改善箇所説明図

基準不適合発生箇所

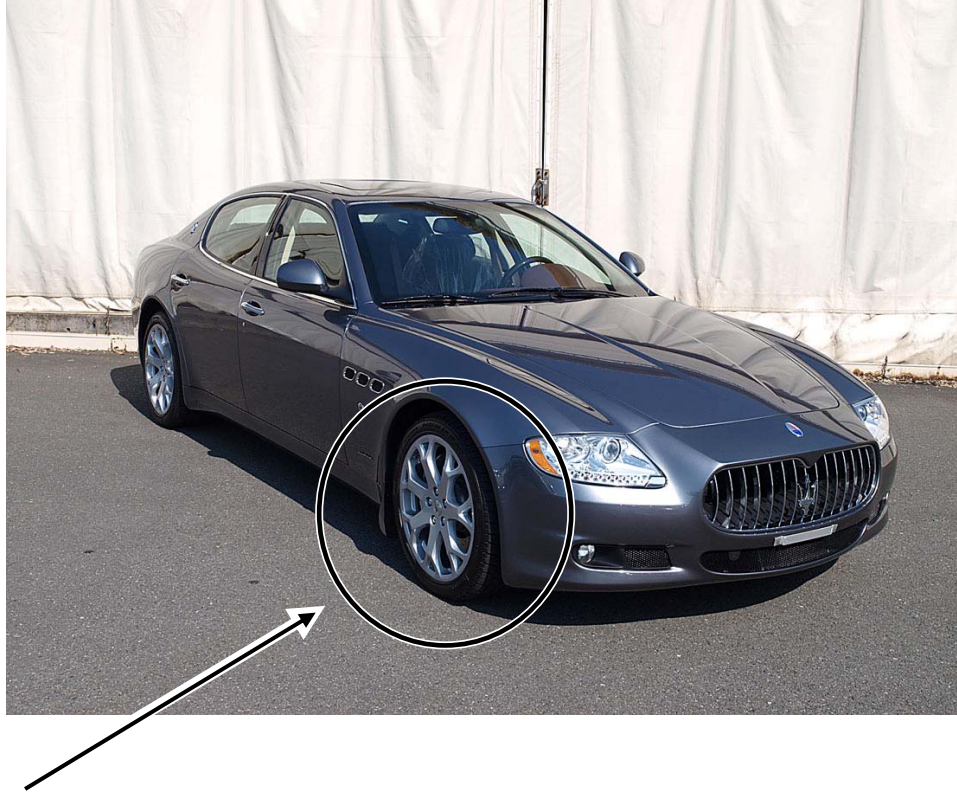
走行装置（アルミホイール）のスポーク形状が不適切なため、前輪側の回転部分が突出し、保安基準に適合しない。

全車両、アルミホイールを4本とも対策品と交換する。

ホイールの形状によって対策済みであることが判断できるため、特に行わない。
